**Assunto:** Adequação dos espaços laboratoriais do “Bloco L” às normas de segurança.

**NOTA DE AUDITORIA Nº 005/2021**

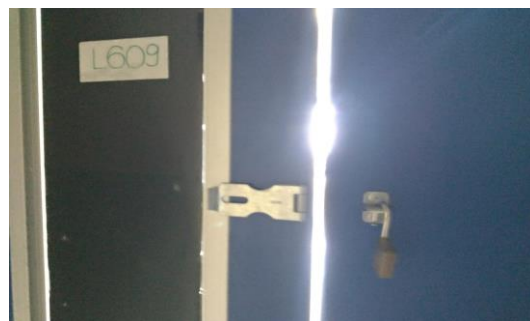
2.1. As condições de operação dos laboratórios apresentam fragilidades no que tange às questões de segurança colocando em risco os usuários dos espaços, citam-se, como exemplo, o Laboratório L405 no qual houve o relato de que há vazamento na tubulação do sistema de prevenção contra incêndio, a ausência de clareza dos responsáveis quanto ao

funcionamento ou não do EPC “lava-olhos” em todos os laboratórios visitados e a alocação de cilindros de gases no interior do laboratório (L613).
